NR.
538
2021

Begrenset plan og designkonkurranse

«KIRKE- OG KOMMUNEHUS PÅ KLEPP»

JURYENS GENERELLE VURDERING

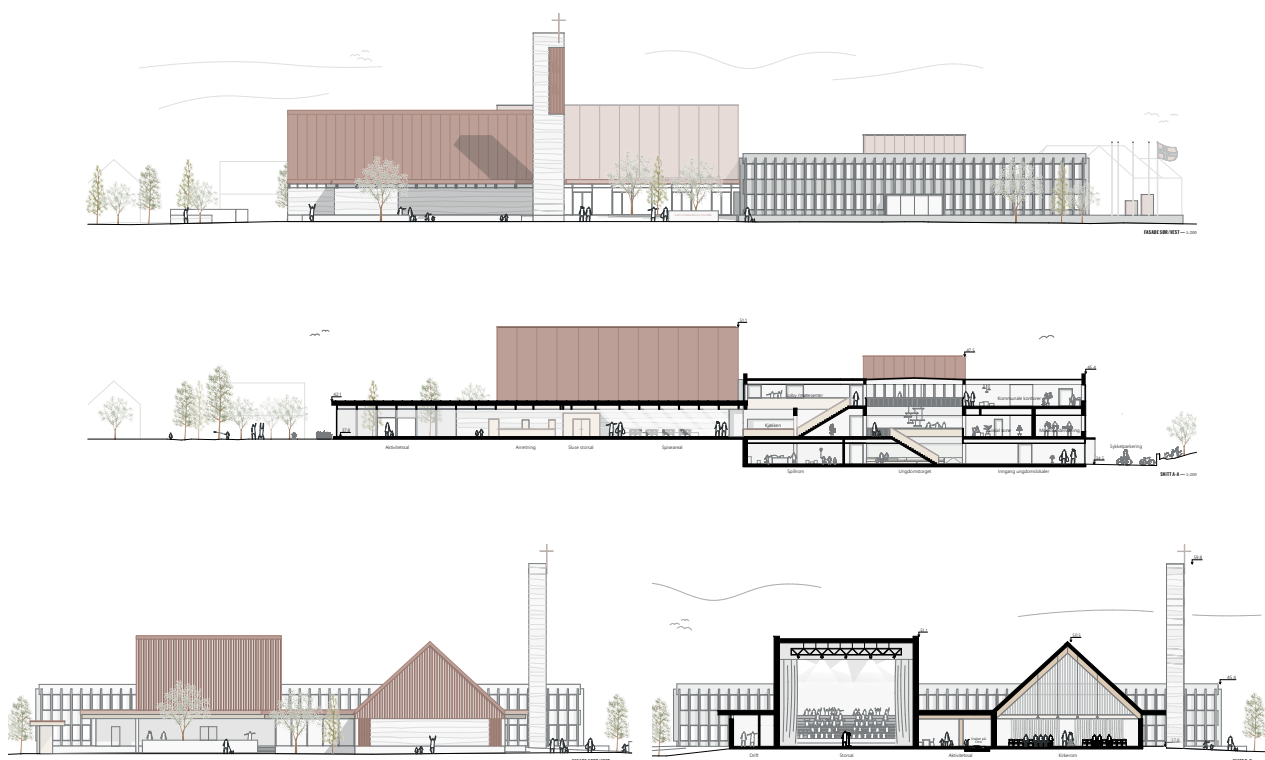
En innvendig «hovedgate» i øst-vest-retning binder sammen alle hovedfunksjonene, og gir en ryddig og effektiv logistikk i bygget. Aktivitetssalen er lagt for enden av «gaten», slik at den blir en del av denne når den ikke er avstengt og i bruk. Juryen opplever vestibulen som en for trang «flaskehals» i planen, og mener at det kan gjøres arealeffektiviserende grep ved området for kjøkken/toaletter som kan bidra til å gi en mer oversiktlig adkomstsituasjon og et bedre kantineareal. Juryen mener videre at trappen opp til 2. etasje har fått en plassering som stenger og avgrenser «gaten» på en uheldig måte, det bør vurderes å samle de to trappeløpene i én trapp.

Forslaget viser at det tas hull i eksisterende dekker, slik at det oppnås visuell kontakt opp mot administrasjonen og

møtesenteret, og ned mot ungdomslokalene i underetasjen. Dette er fine grep som følger opp kriteriet om å skape sammenheng mellom de ulike funksjonene i bygget.

Kirke og aktivitetssal

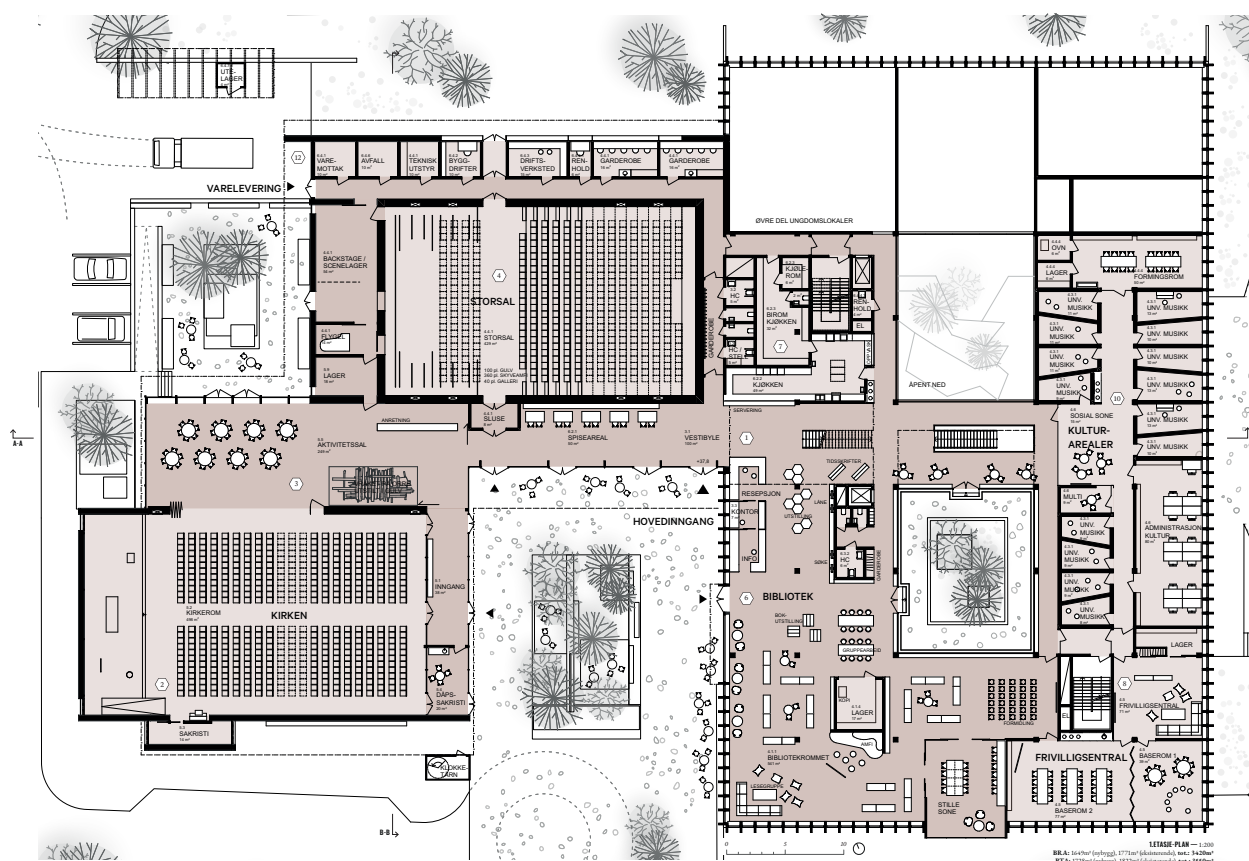
Forslaget viser en god kobling mellom kirken og aktivitetssalen. Det er ønskelig å kunne dele aktivitetsrommet i to; juryen ser noen utfordringer ved dette som må bearbeides. Avstanden mellom kirkerommet og kjøkken byr på utfordringer for arrangementer i kirken/aktivitetssalen. Plassering av garderobe og bi-rom (toaletter, lagre) må bearbeides.

Kirkens ungdomslokale er samlokalisert med Axis ungdomskultursenter. Fordi aktivitetene i kirkens ungdomssal og i Axis har ulike formål, og lederne ulike roller og oppgaver, mener juryen at kirkens ungdomssal i større grad må avskjermes fra de øvrige arealene. Det er et ønske fra kirken at ungdomssalen ligger i tilknytning til kirkerommet, gjerne i en underetasje.

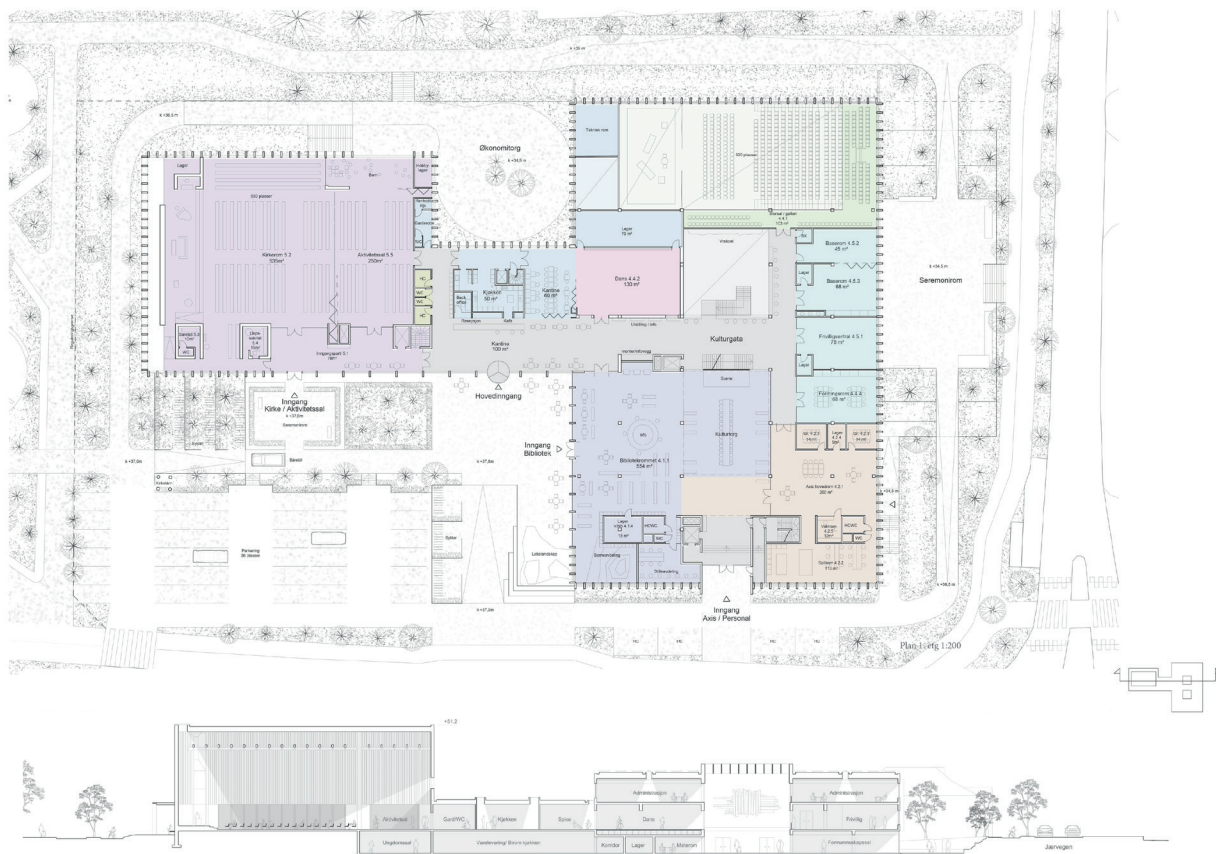
En «kulturgate» binder vestibylen sammen med kirken i vest og bibliotek/kulturfunksjoner i øst. Ved hovedinngangen er det gjennomsyn og gjennomlys gjennom kantinen som er lagt fint sammen med dansesalen. Resepsjon og kaféserving er samlokalisert ved vestibylen.

Eksisterende trappeløp samt en ny heis leder opp til kontorarealene i 2. etasje. Nordre atrium er åpnet opp, slik at det blir et vertikalt rom gjennom etasjene, åpent ned til foajéen for storsal og møtesenter i underetasjen. Også det søndre atriene er åpnet opp slik at det er visuell kontakt mellom 1. og 2. etasje. Med hovedtrappen og etasjvestibylene liggende mellom de to atriene, etableres det god visuell kontakt mellom de ulike funksjonene i bygget.

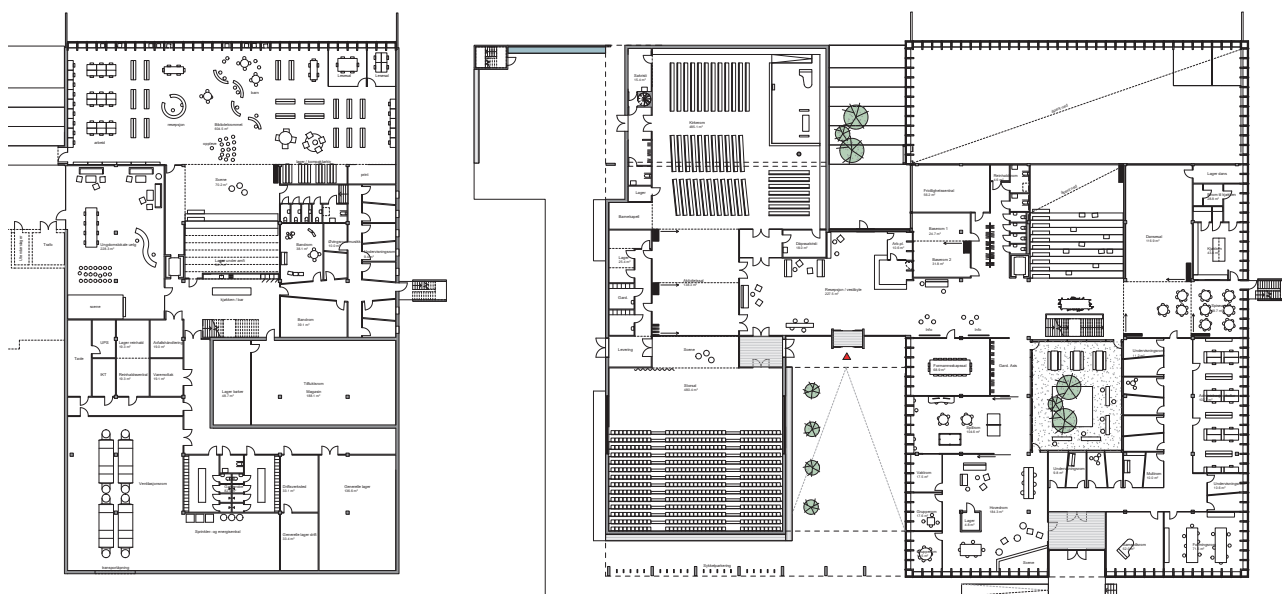
Kirke, storsal, aktivitetssal og vestibyle er lagt i nybygget.

I eksisterende bygg er funksjonene fordelt med bibliotek, ungdomslokale, sambruksrom og del av kulturskolen i underetasjen; Axis, frivilligsentral, dansesal, kulturadministrasjon og kjøkken/kantine i 1. etasje; møtesenter og kontorene for kommuneadministrasjon og kirken i 2. etasje.

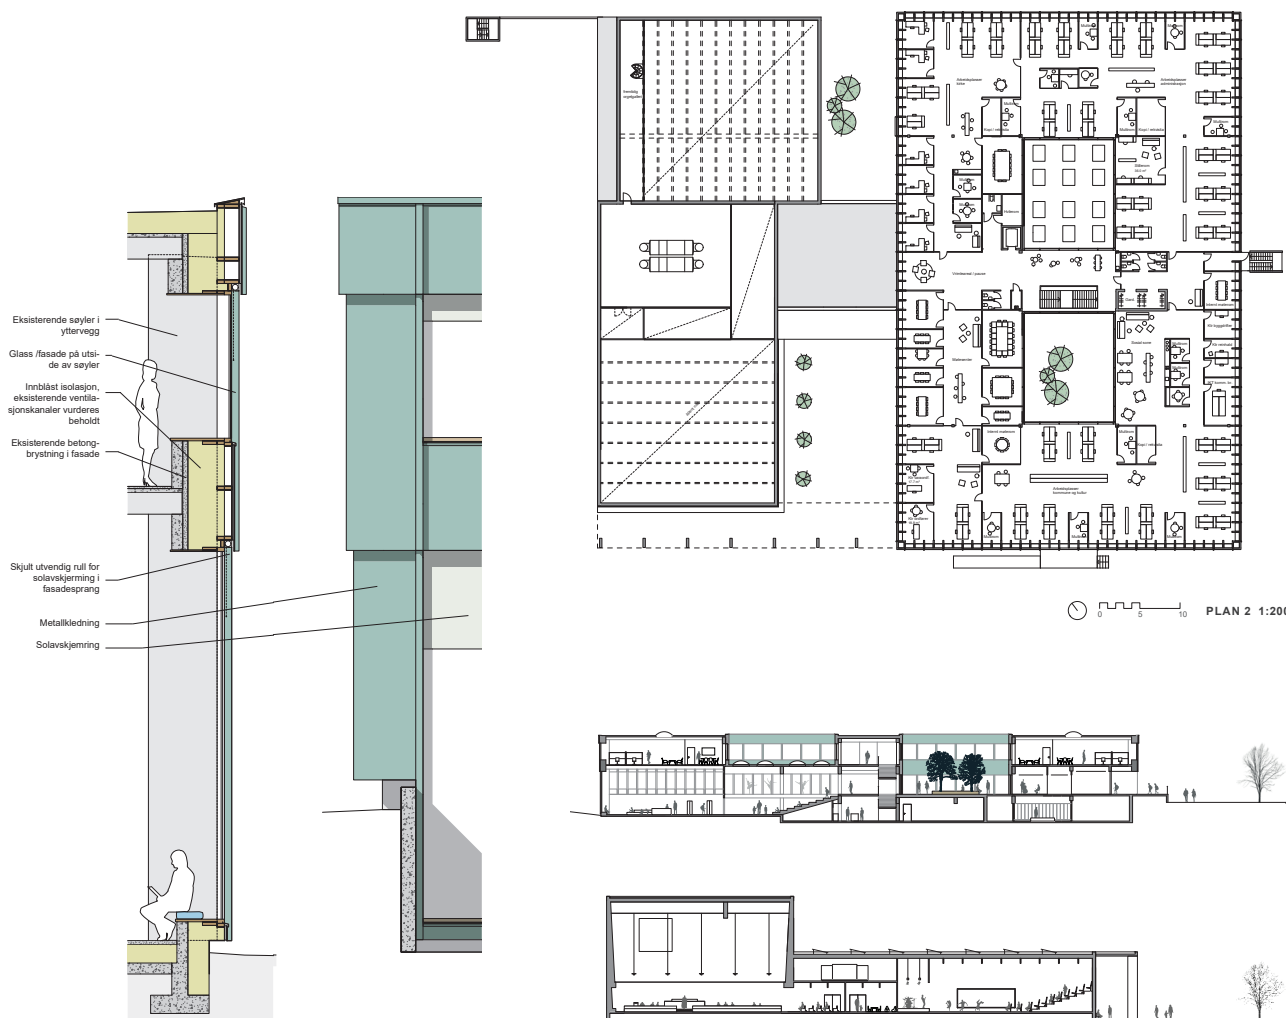
Søndre atrium er foreslått åpnet ned til 1.etasje-nivå, slik at

det kan anlegges en utendørs amfihage som kan være et fint tilskudd til aktivitetene i området, samt gi dagslys til øvingsrom. Det er også vist at øvingsrommene i underetasjen har dagslys.

Etter juryens mening gir kirkerommets kvadratiske plan og plasseringen av alteret i det ene hjørnet ha uheldige konsekvenser for møbleringen av rommet. Ved fullsatt kirke vil flere bli sittende i en vrien posisjon i forhold til alteret. De to alternative inngangene til kirken gir fleksibilitet for ulike situasjoner, men med inngangene plassert i så forskjellige posisjoner som vist oppstår det en viss uklarhet om interntrafikk og retninger.

situasjonsplan: 1:500

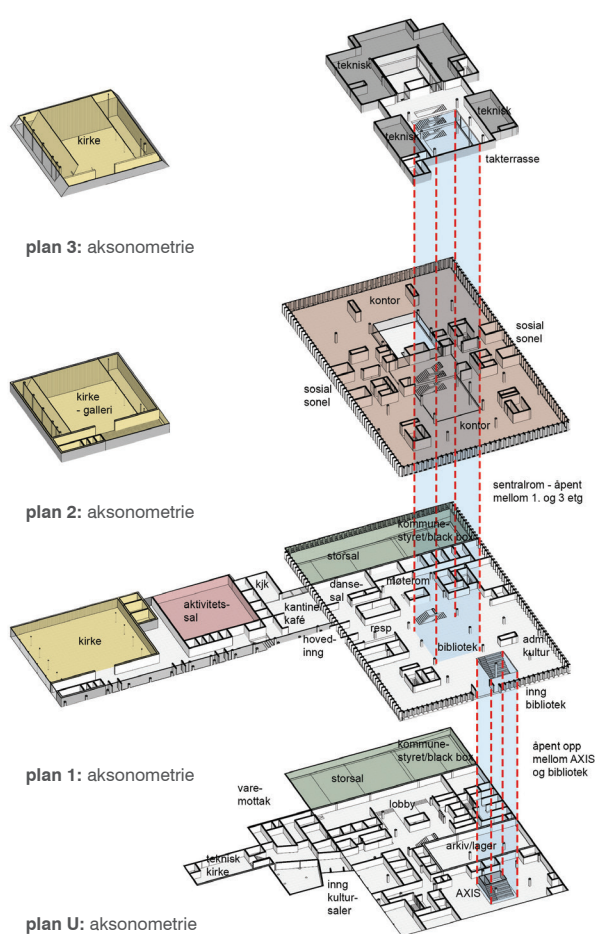
Anslaget med et nedsenket parti i plassen for å nå publikumsfunksjonene i underetasjen er interessant, men kunne vært tydeligere og mer åpent. Imidlertid står ikke

dette anslaget i forhold til at inngangen leder til et uforløst og forvirrende korridorareal i underetasjen, der publikum ikke umiddelbart finner vegen videre.

Mens aktivitetssalen er gitt et dempet uttrykk beslektet med eksisterende bygning, har kirken fått en markant form og materialbruk, som sammen med kirketårnet står i klar kontrast til kommunehuset. Det kan gi et fint kirkerom, men juryen mener at kirkevolumet blir for høyt og dominerende, både i forhold til kommunehuset og til bakenforliggende bebyggelse. Forslagsstiller har ikke oppgitt kotehøyde på kirkevolumets møne; juryens vurdering fra tegningene er at den betydelig bryter regulert høyde.
